改善箇所説明図

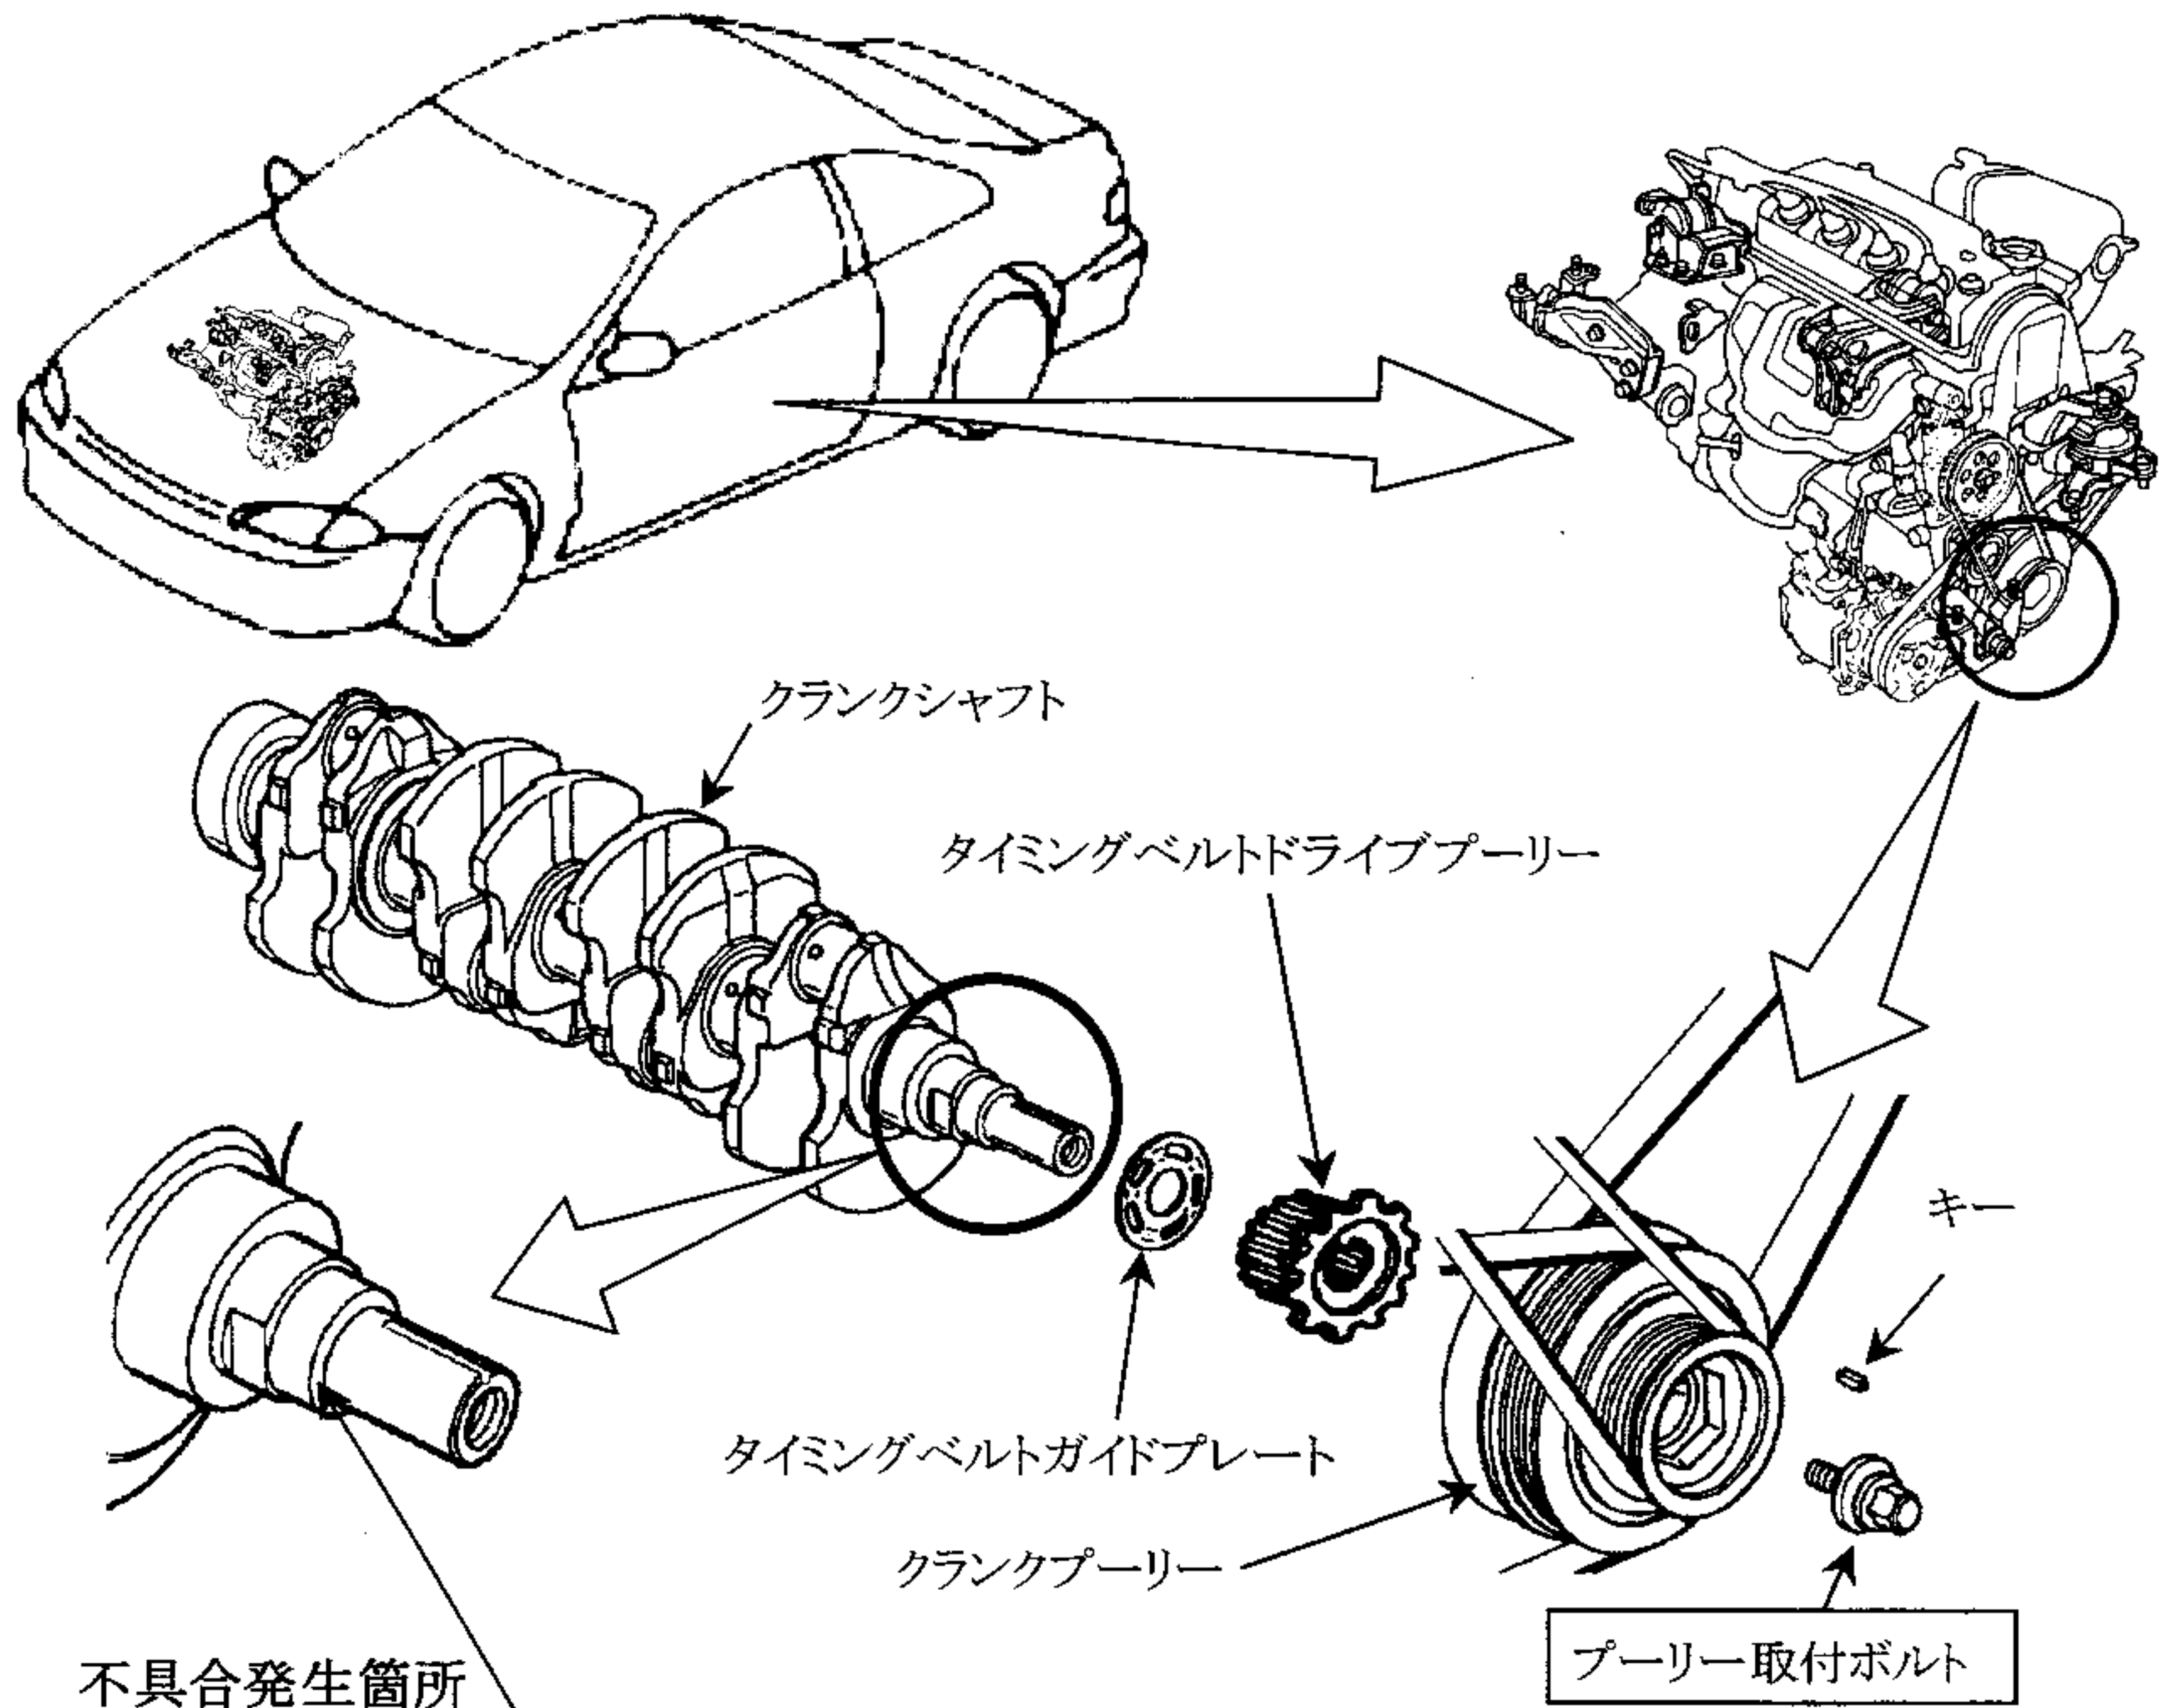
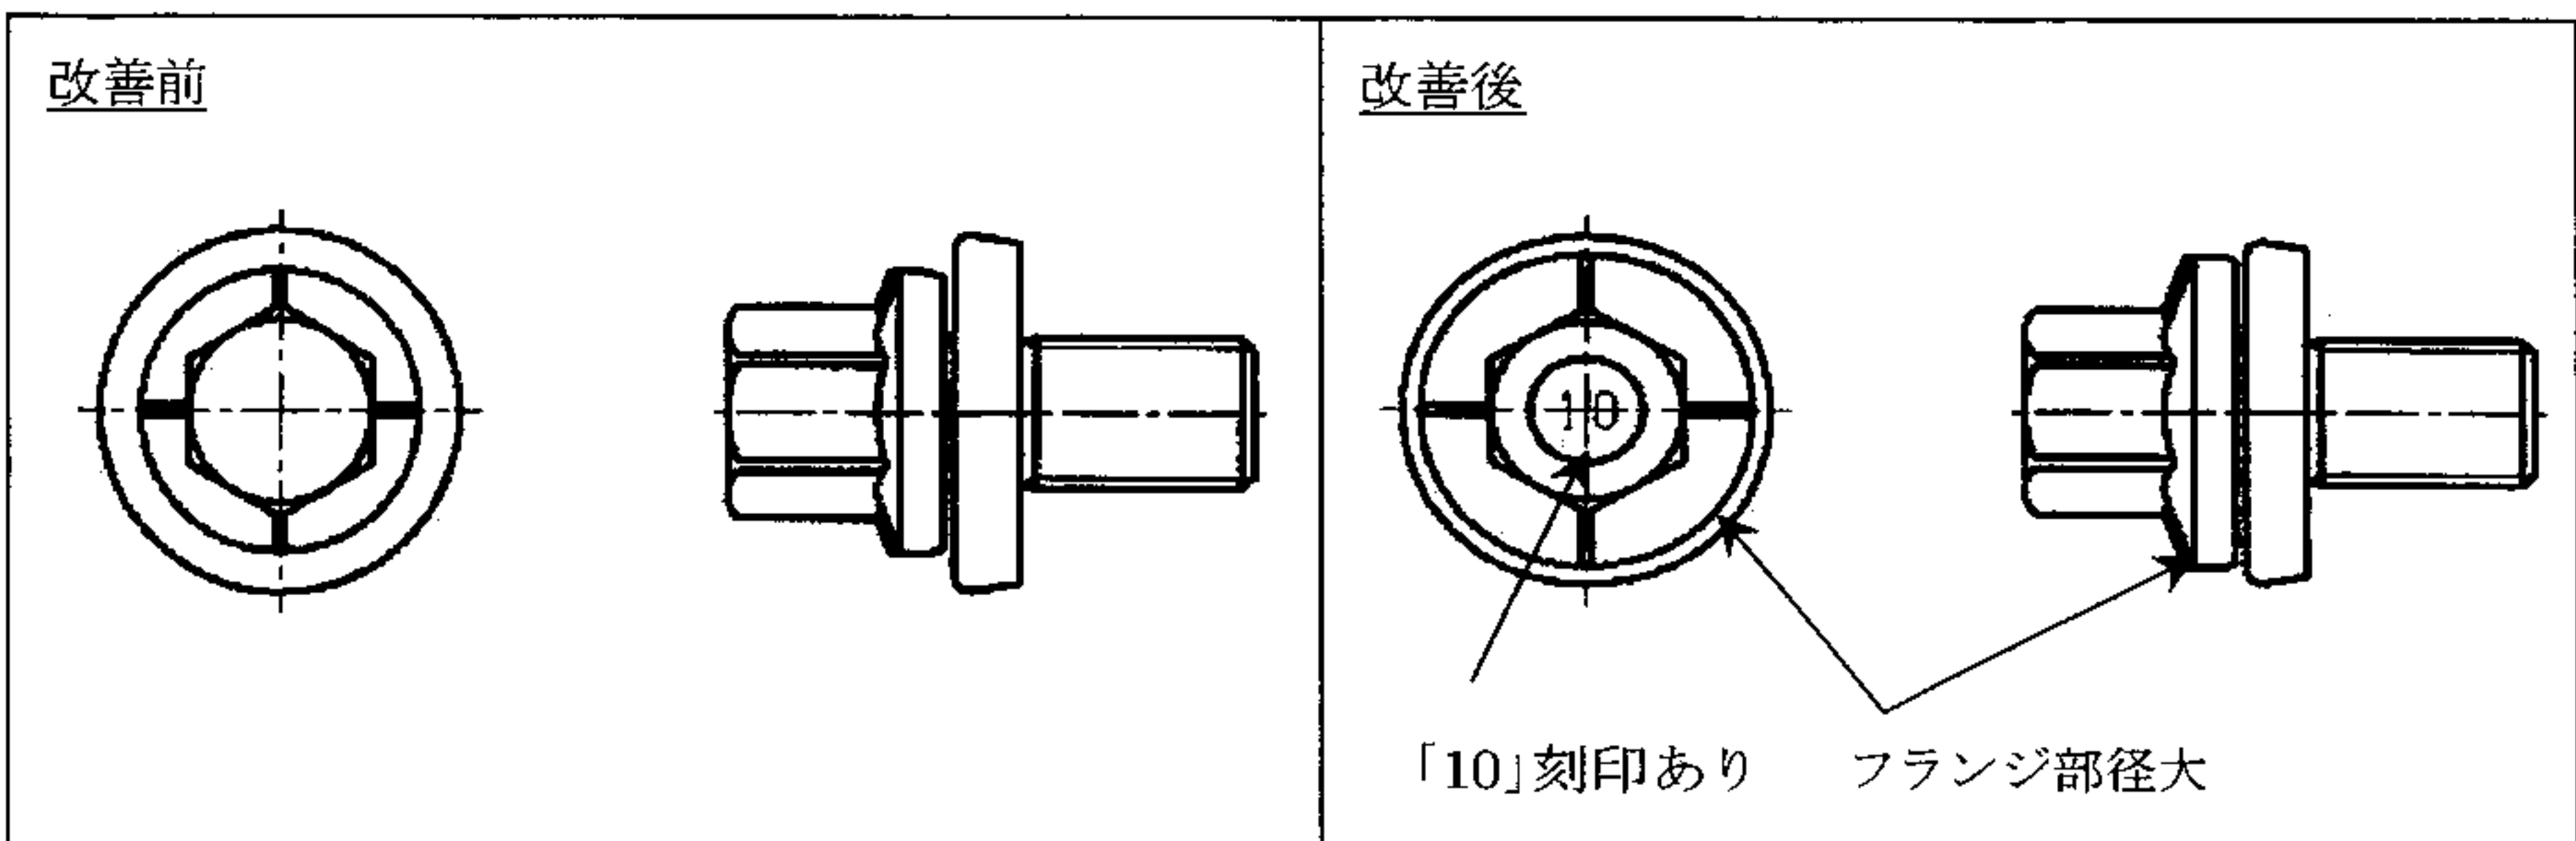
原動機において、クランクシャフトのタイミングベルトガイドプレートの取付座面の加工が不適切なため、取付座面の面積が不足しているものがあり、そのままの状態で使用を続けると、プーリー取付ボルトが弛み、異音が発生し、最悪の場合、クランクプーリーが空転、または、クランクプーリーから補機駆動用ベルトが外れ、充電警告灯が点灯するとともに、ハンドルの操作力が増大するおそれがある。

全車両、対策品のプーリー取付ボルトに交換するとともに、クランクシャフト及びキーを点検し、当該部位に損傷がある場合は、良品と交換する。

識別：プーリー取付ボルトのボルト頭部に黄ペイントを塗布する。
